泊発電所 3 号炉 耐津波設計方針について

〔 管路解析に係る指摘事項回答 〕

令和 6 年 6 月 27 日
北海道電力株式会社

【 1号及び2号炉放水施設の管路解析モデル図】

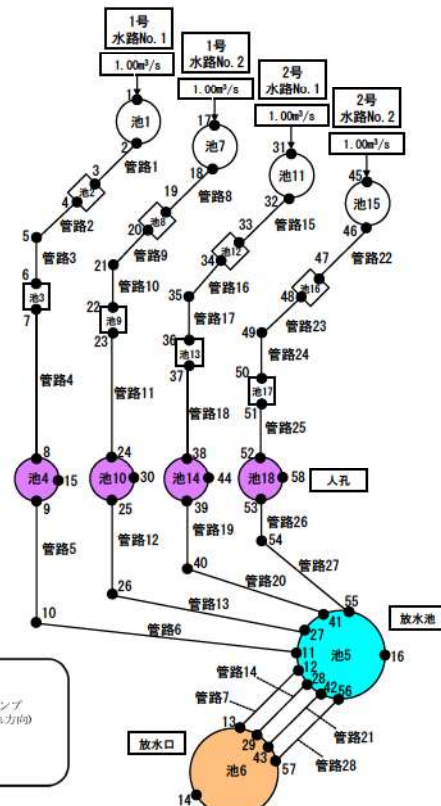
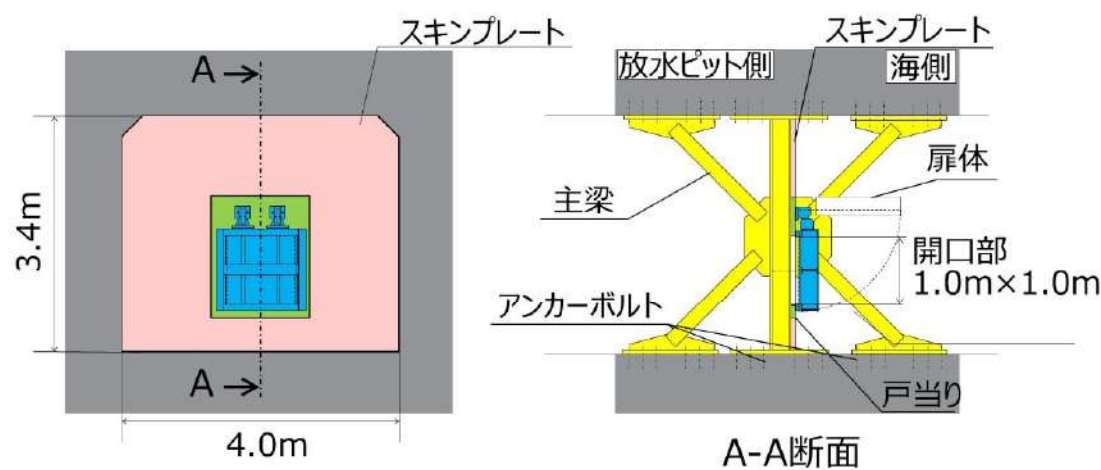
【指摘事項 220929-04】

取水路及び放水路の管路解析について、施設の構造を踏まえた解析条件・解析モデルを説明すること。

- 第1111回審査会合及び第1201回審査会合にて、3号炉取水施設・3号炉放水施設・1号及び2号炉取水施設の管路解析の解析条件・解析モデルについて説明した。
- 1号及び2号炉放水施設については、各放水路に逆流防止設備を計画しているため、それらを踏まえた管路解析の解析条件・解析モデルについて説明する。
 - ・ 1号及び2号炉放水施設では、津波が遡上する区間の放水口～逆流防止設備間をモデル化し、管路解析を実施する。
 - ・ 津波防護施設である1号及び2号炉放水路逆流防止設備については、池1・池7・池11・池15として考慮する。

箇 所		設定の考え方
放水口	池 6	放水口における水位の時刻歴波形を入力条件として与える。
放水池	池 5	－
放水池上部堰	節点16	放水池上部堰の外側（港内側）を水位境界とし、入力条件は、港内の水位の時刻歴波形を与える。 港内における水位が放水池上部堰の高さを超えた場合のみ放水池への流入が考慮されるとともに、放水池における水位が放水池上部堰の高さを超えた場合は港内側への流出も考慮される。
人孔	池 4, 10, 14, 18	－
断面変化点	池 3, 9, 13, 17 池 2, 8, 12, 16	放水路の補強を実施しており、断面が変化するため、補強部前後に断面変化点として、池を設定している。
逆流防止設備設置位置	池 1, 7, 11, 15	逆流防止設備設置位置における波圧を算定するため、水頭を確認できるよう、池を設定している。

【放水施設の地震時の被害想定】

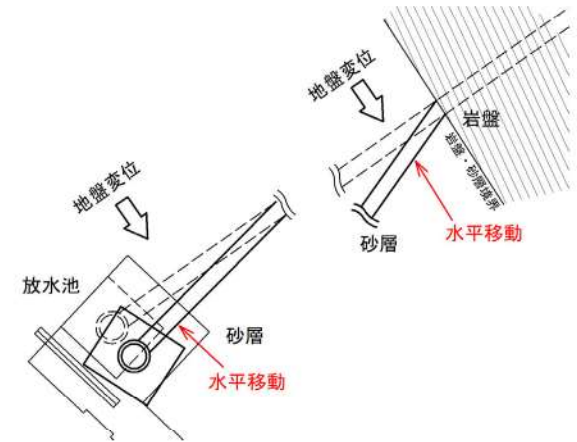
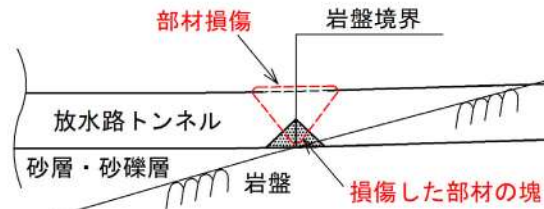
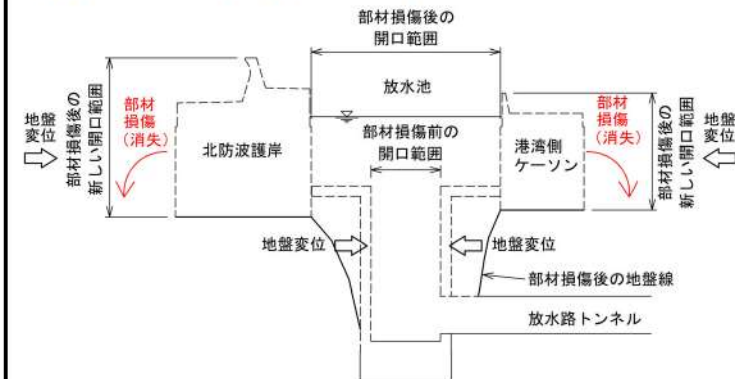
【指摘事項 230202-09】

管路解析について、例えば、放水池及び放水池下部の基礎捨石の地震による損傷に伴う津波の流入位置の変化等、管路解析結果に影響を与える可能性のある要因を網羅すること。また、これらの要因が管路解析結果を用いて設定する入力津波の評価に与える影響を検討した上で、評価の妥当性を説明すること。

- 基準地震動に対して耐震性を有していない放水施設は、その構造的特徴(十分な通水断面を有していること、追従性に優れたフレキシブルな構造であること等)や大規模地震を受けた先行サイトにおける放水施設の被害状況及び一般産業施設の地震被災事例を踏まえると、完全に閉塞することはなく、通水機能は維持されと考えられるものの、基準地震動により損傷しないことを評価にて示すことは困難である。
- また、放水施設の地震による損傷状態によっては、津波の流入位置や流入量が変化し、「1号及び2号炉放水路逆流防止設備設置位置」及び「3号炉放水ピット」の入力津波に影響を与える可能性があることから、放水施設の損傷を考慮した被害想定を行う。
- 被害想定として、放水施設の支持地盤及び周辺地盤は砂層や砂礫層、埋戻土であることから、構造物に直接作用する地震荷重による損傷の他、基準地震動による液状化が発生する可能性が高い。
- そのため、地震により生じる損傷状態として以下が想定される。
 - ✓ 放水路及び放水路トンネル並びに放水池の変形
 - ✓ 不同沈下による段差
 - ✓ 部材の損傷
- 地震により生じる損傷モードを右図の損傷Ⅰ～Ⅳのとおり示す。

- 損傷モードについては、以下に示す理由により、損傷Ⅰ～Ⅳのうち、損傷Ⅰの沈下、損傷Ⅲの部分閉塞(断面積の減少)及び損傷Ⅳの部材損傷を被害想定とする。
- 損傷Ⅲは、1号及び2号炉放水施設には逆流防止設備が設置され、津波により放水ピット側の水位は上昇しないことから、3号炉放水施設にのみ考慮する。

損傷モード	被害想定	理由
【損傷Ⅰ】 (支持地盤・周辺地盤の液状化に伴う放水施設の沈下)	考慮する	放水池の沈下に伴い、港湾内外から放水池内への津波の流入量が増加し、放水路及び放水路トンネル内への流入量も増加する可能性があるため、被害想定として考慮する。
【損傷Ⅱ】 (支持地盤・周辺地盤の液状化に伴う放水施設の水平方向の変形(水平移動))	考慮しない	以下の①、②の理由により、被害想定として考慮しない。 ①放水池直下の支持地盤面は砂層で傾斜しておらず、概ね平坦であり水平方向の変形は生じにくく、液状化に伴う沈下が優位に発生しやすい。 ②放水路及び放水路トンネルの支持地盤及び周辺地盤(埋戻土・砂層・砂礫層)は概ね水平成層であり、地層の相違により一方向に偏った水平荷重は作用しにくいいため、水平変位量は小さくなる。
【損傷Ⅲ】 (構造物に直接作用する地震荷重や支持地盤・周辺地盤の液状化に伴う放水施設の部材損傷(不同沈下を含む)による部分閉塞)	考慮する	構造物に直接作用する地震荷重による損傷や不同沈下が発生して部分閉塞が生じた場合、放水路トンネルの通水断面が減少し、押し波時の流入量が小さくなるものの、引き波時には放水ピット側からの流出量が小さくなり、放水ピットの水位が高くなる可能性があるため、被害想定として考慮する。
【損傷Ⅳ】 (構造物に直接作用する地震荷重や支持地盤・周辺地盤の液状化に伴い発生する地盤変位による放水施設の部材損傷による消失)	考慮する	放水路及び放水路トンネル並びに放水池の損傷により、損傷部より津波が流入し、放水路及び放水路トンネルを遡上する津波の流量が増える可能性があるため、被害想定として考慮する。
